PROGETTO DEFINITIVO

**LINEA PESCARA - BARI
RADDOPPIO DELLA TRATTA FERROVIARIA TERMOLI - LESINA
LOTTI 2 e 3 - RADDOPPIO TERMOLI - RIPALTA**

**RELAZIONE DI RISPONDENZA AL PROGETTO PRELIMINARE E
ALLE PRESCRIZIONI DEL CIPE**

Allegato 1- Planimetria Viadotto Saccione

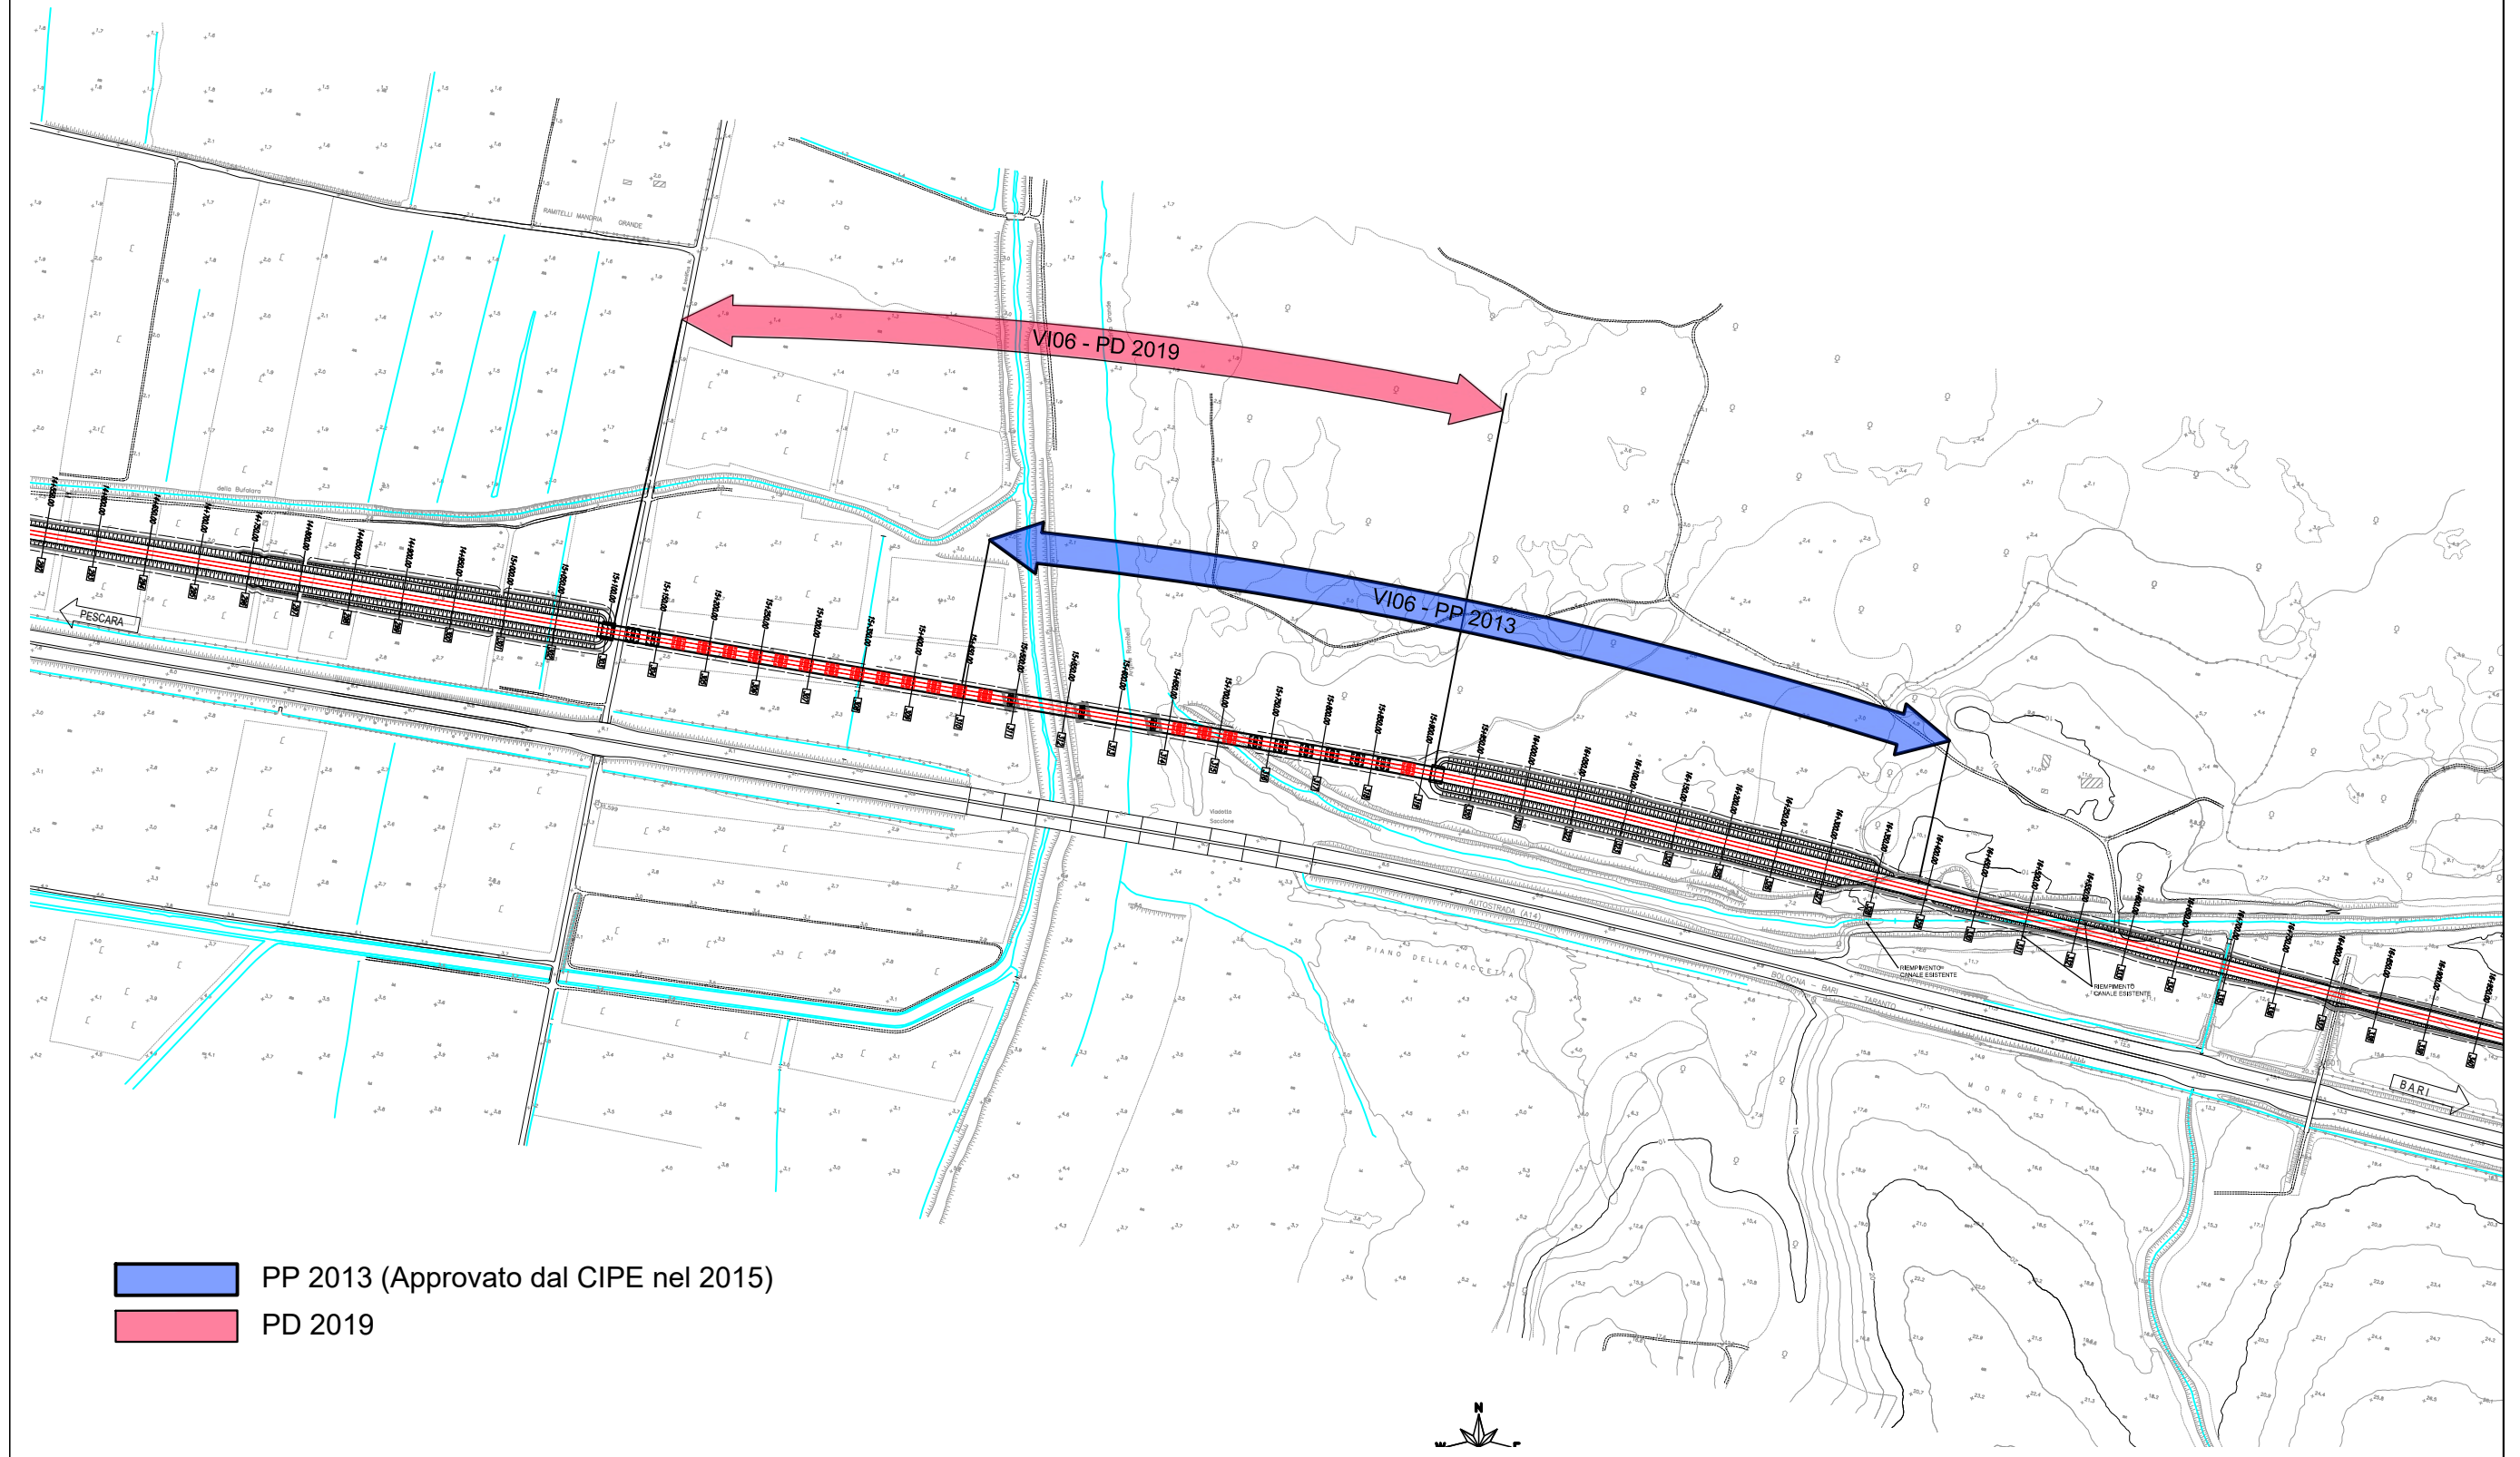
- Modifica dei viadotti ferroviari: a seguito degli studi idraulici bidimensionali e al fine di una ottimizzazione delle opere in progetto è stata modificata l'estensione (in destra e sinistra idraulica del corso d'acqua) dei seguenti viadotti:

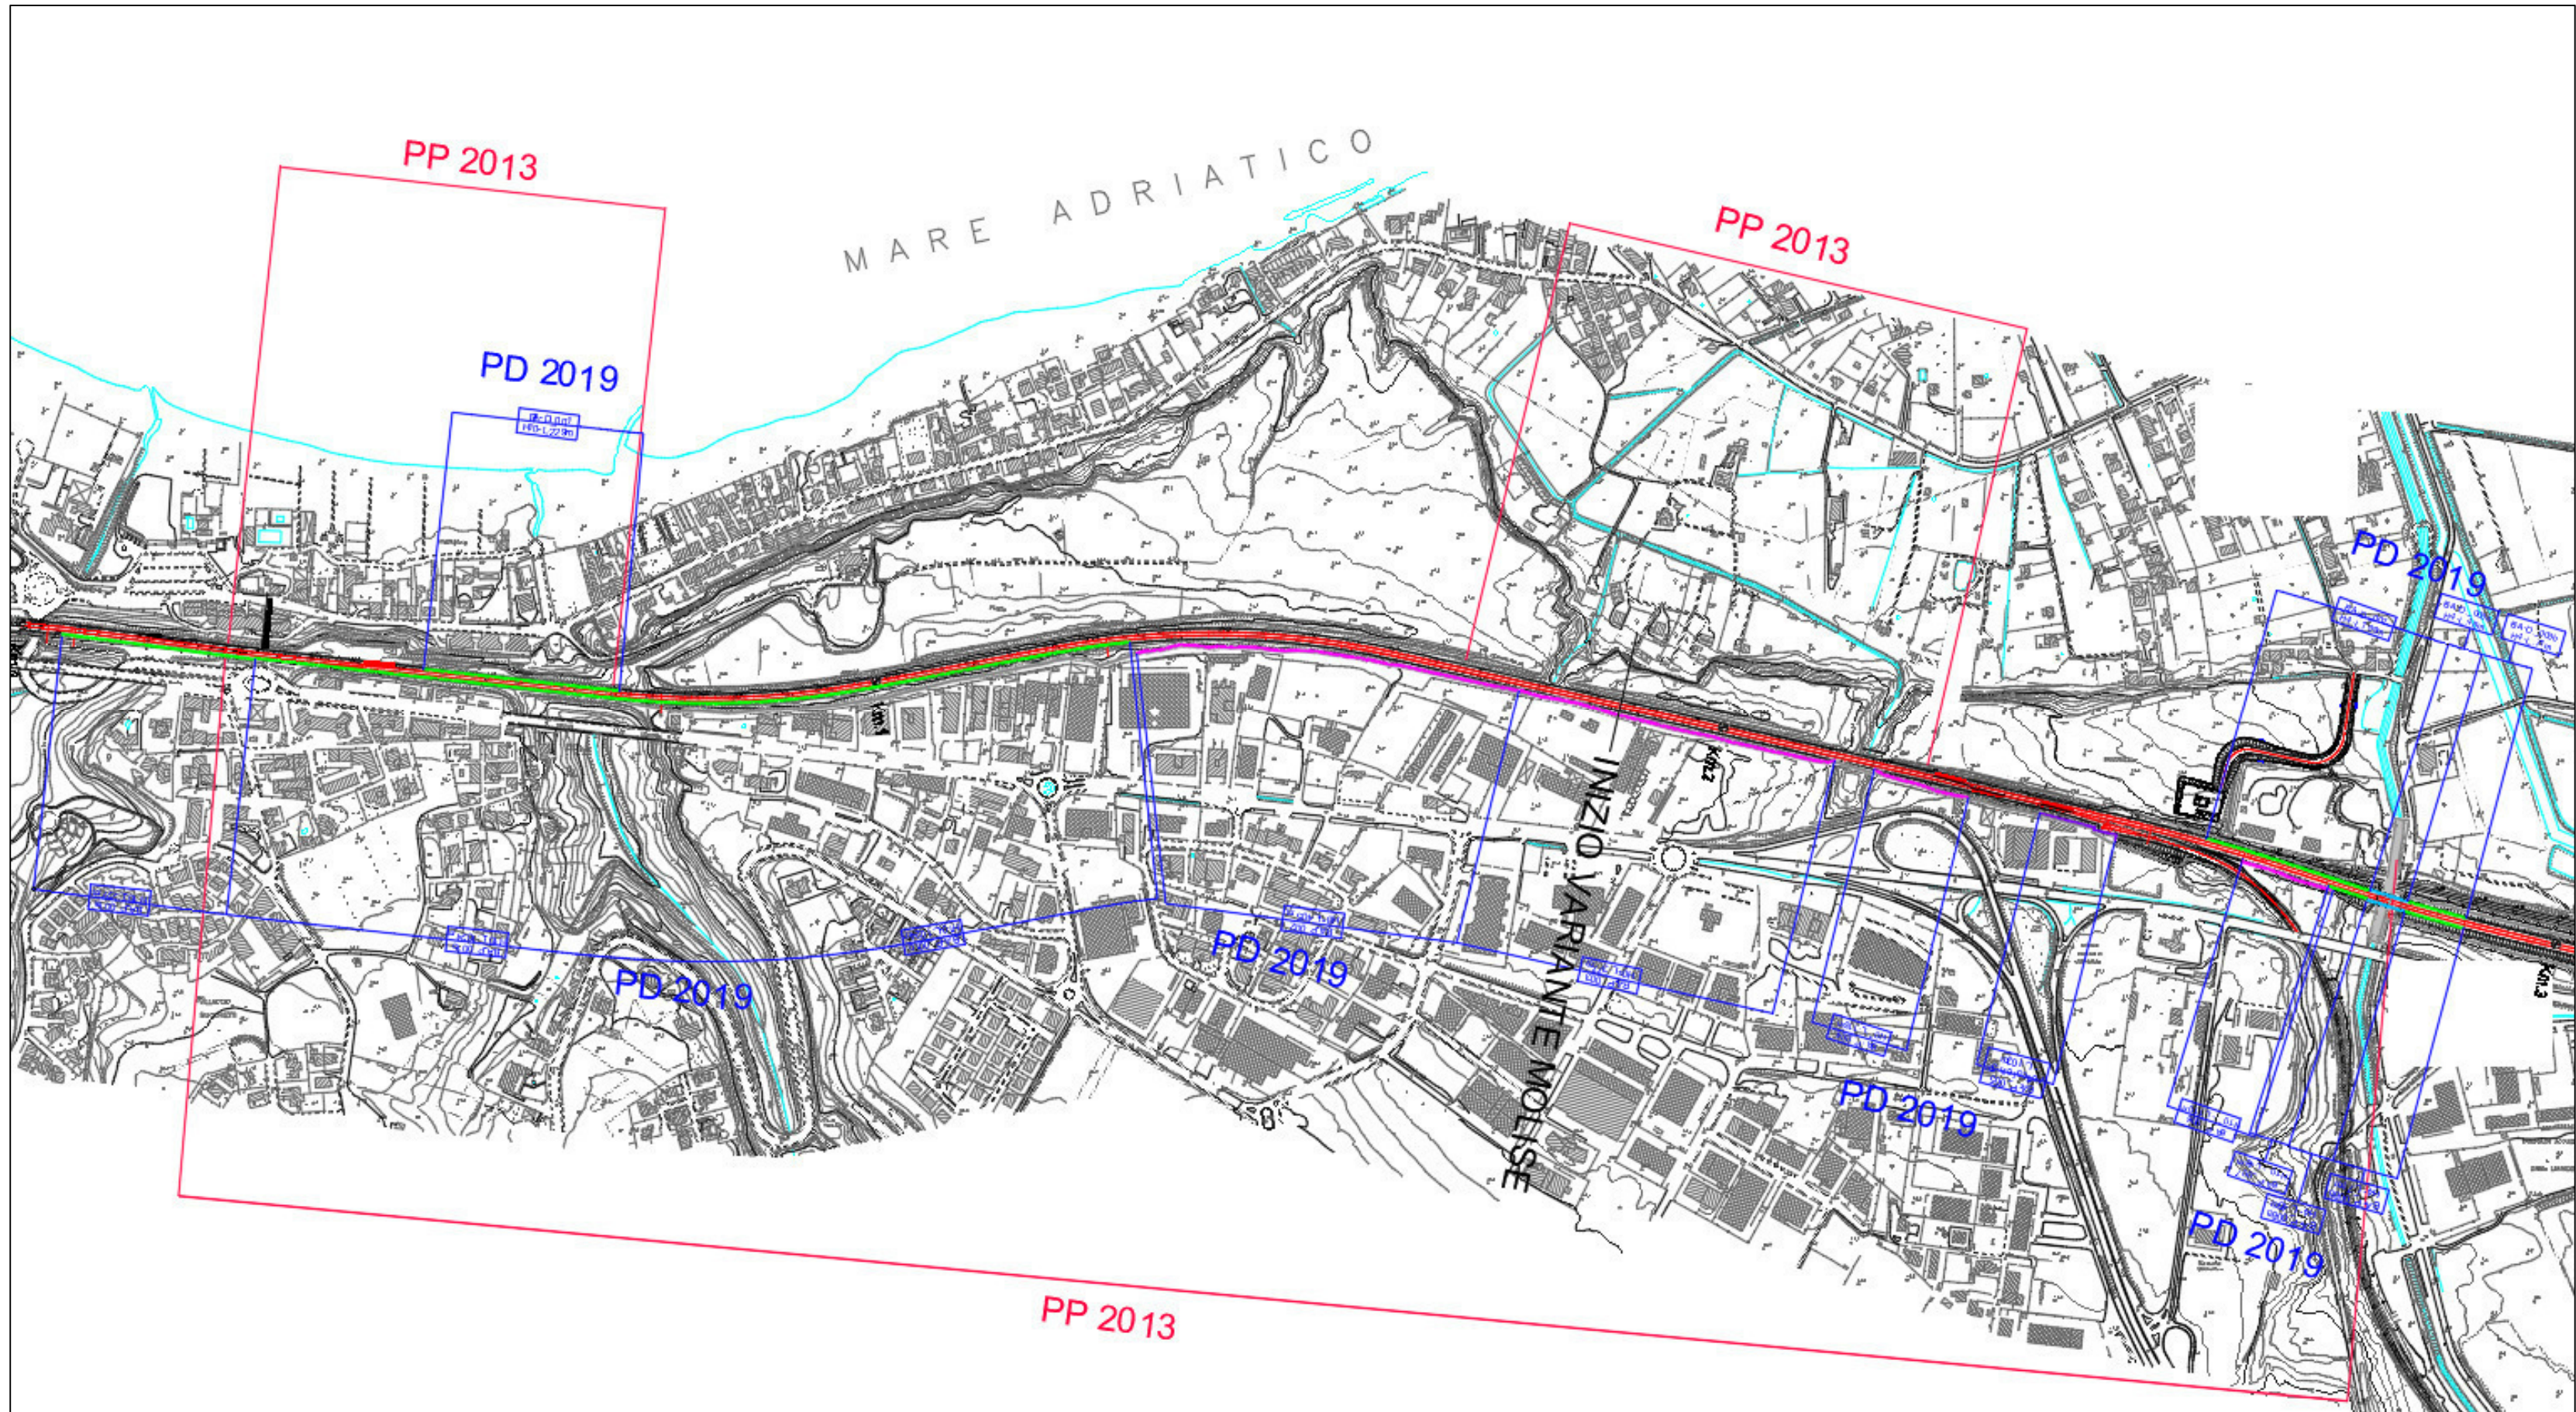
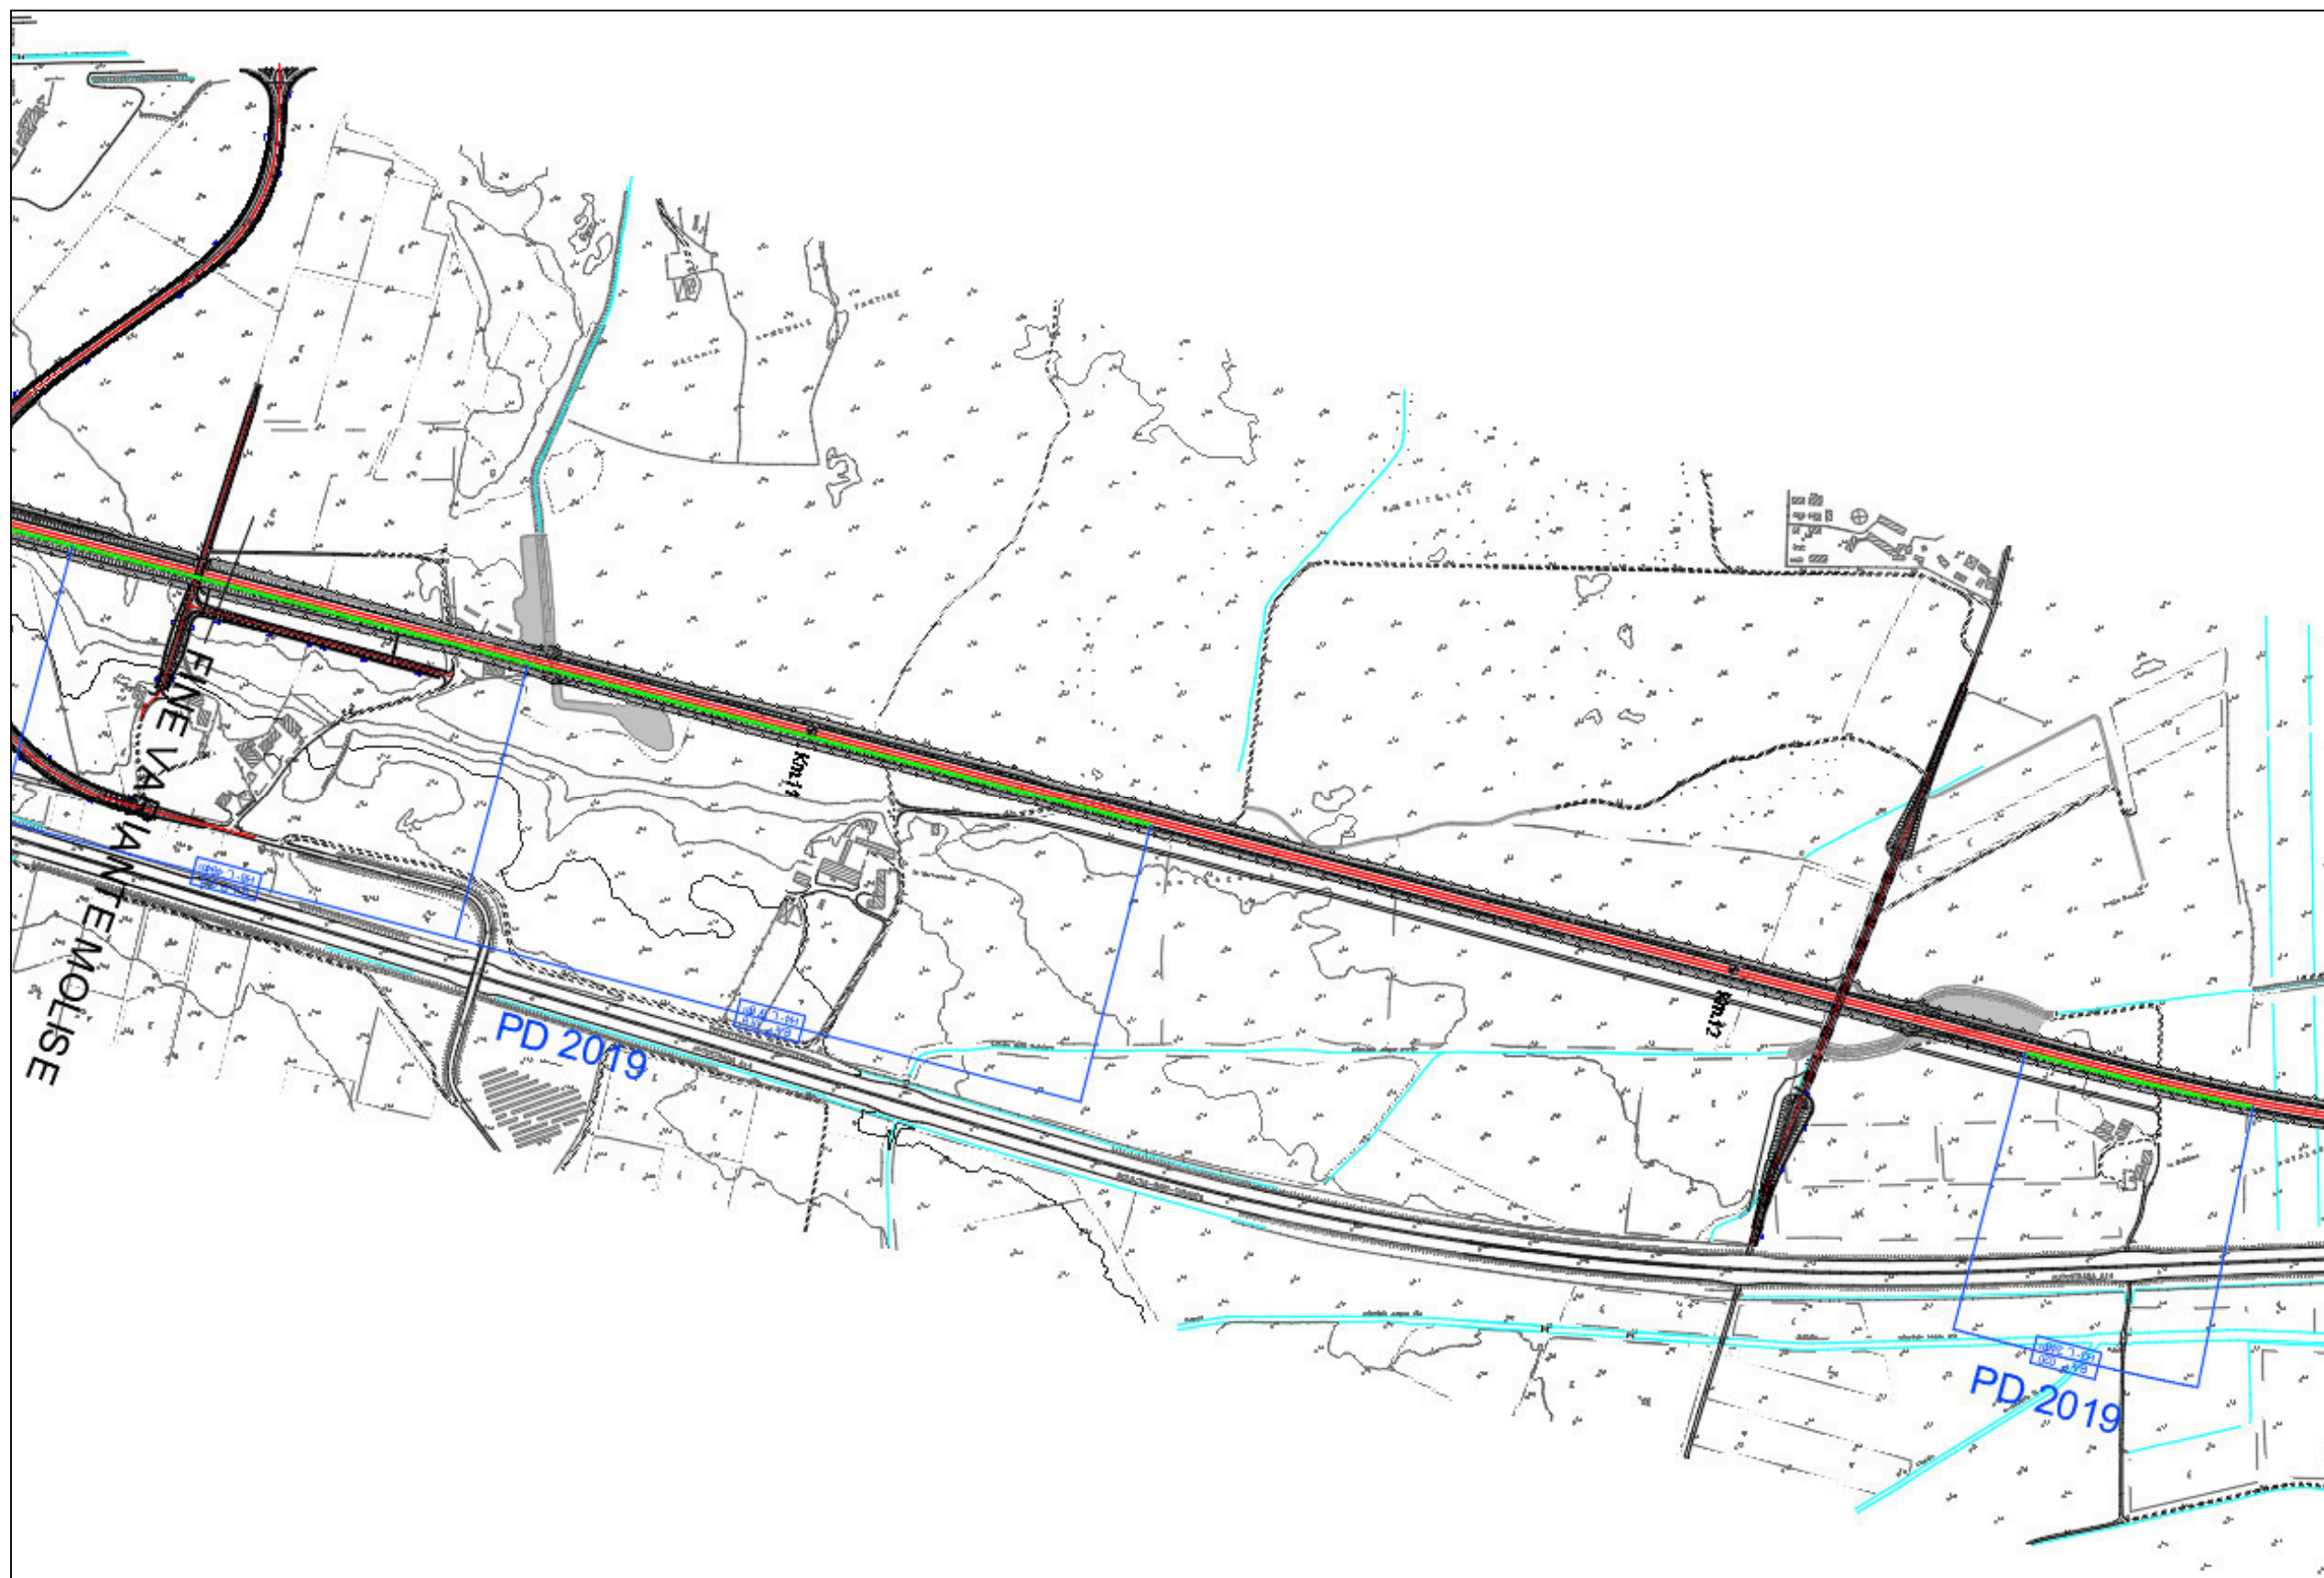
Per un riscontro immediato dei tratti modificati si rimanda agli *Allegati 3-4-5*, che riportano planimetricamente il raffronto tra il PP 2013 e il PD 2019.
